Datum	23-6-2015	Behandeld door	R.de Groot
Onze referentie		Doorkiesnummer	088 – 229 89 14
Uw referentie		E-mail	r.degroot@brandweerfryslan.nl
Uw brief van	3-6-2015	Bijlagen	-
Onderwerp	Advies bestemmingsplan "Lemsterhoek"

Op 3 juni 2015 heeft u aan ons ter advisering het bestemmingsplan Lemsterhoek te Lemmer toegezonden, met de vraag eventuele opmerkingen aan u te richten.

Het plan behelst onder andere de realisatie van een nieuwe gemeentewerf op het bedrijventerrein de Lemsterhoek.

Afbeelding 1: Effectafstanden

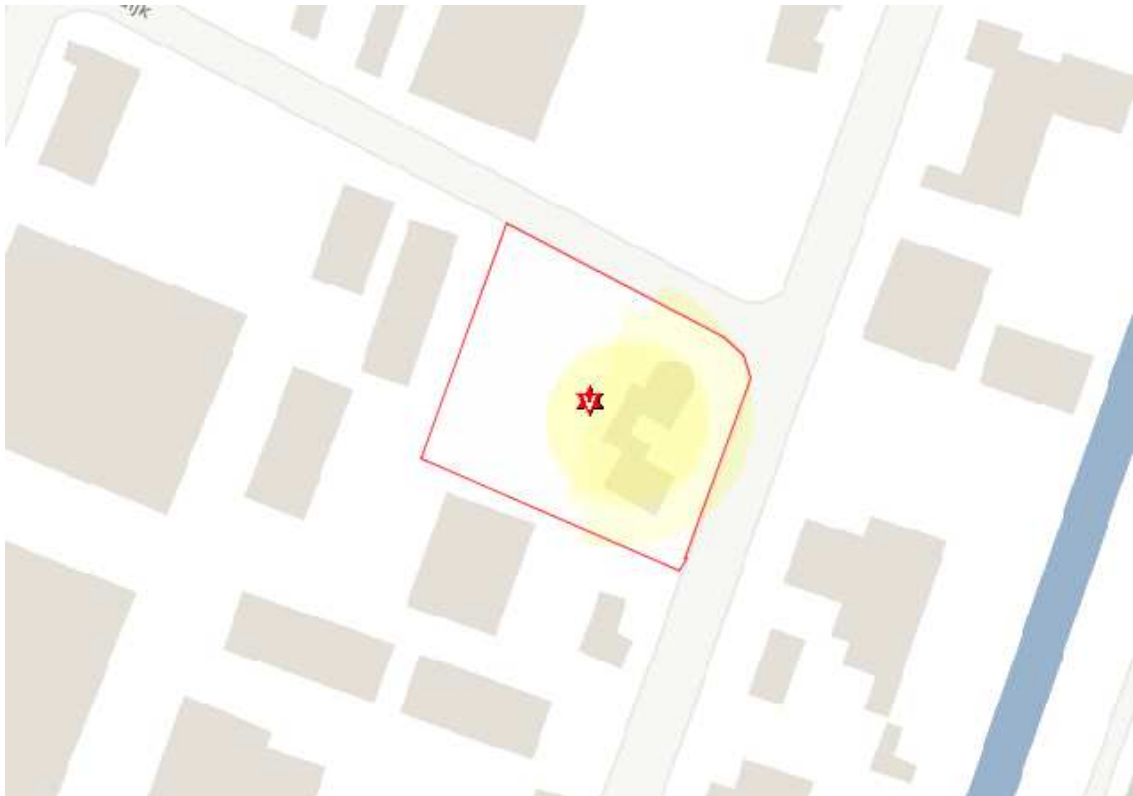
Op het bedrijventerrein Lemsterhoek is één risicovol bedrijf aanwezig. Het betreft Vuurwerkgroothandel Lemsterhoek (voormalig Postma vuurwerk). Dit bedrijf slaat grote hoeveelheden vuurwerk op, op de locatie Lemsterhoek. Door recente aanpassingen aan de vergunning valt het bedrijf niet meer onder de werkingssfeer van het Brzo (Besluit rampen en zware ongevallen). De effectafstanden (zie afbeelding 1 hieronder) komen maar nauwelijks van het terrein en hebben daarmee een beperkt effect op de omgeving. Binnen dergelijke contouren lopen aanwezige personen kans om gewond te raken als gevolg van een (groot) incident bij de desbetreffende inrichting.

Het bedrijf is dan ook verder niet relevant voor de voorgestelde ontwikkeling van de gemeentewerf op het industrieterrein.

Opkomsttijden

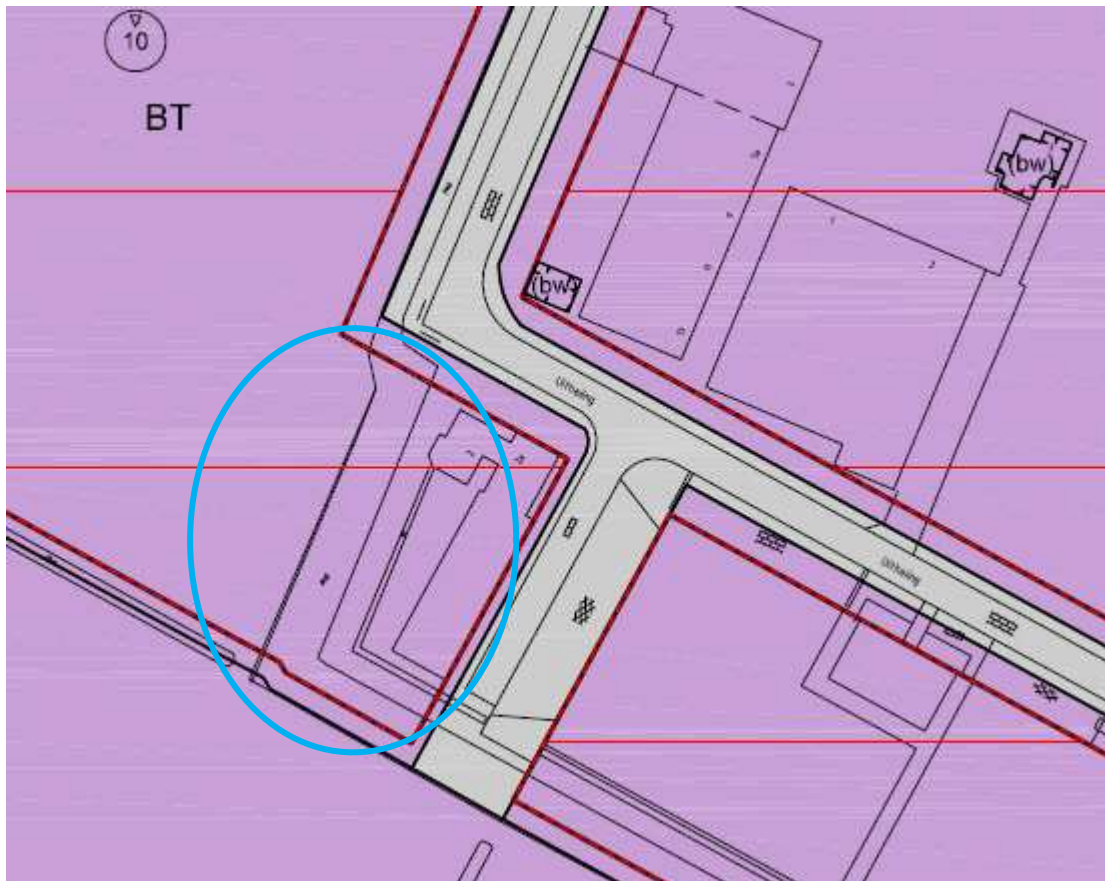
Lemmer beschikt over een eigen brandweerkazerne waardoor het bedrijventerrein door de brandweer snel bereikt kan worden. Er worden dan ook geen knelpunten geconstateerd ten aanzien van dit punt.
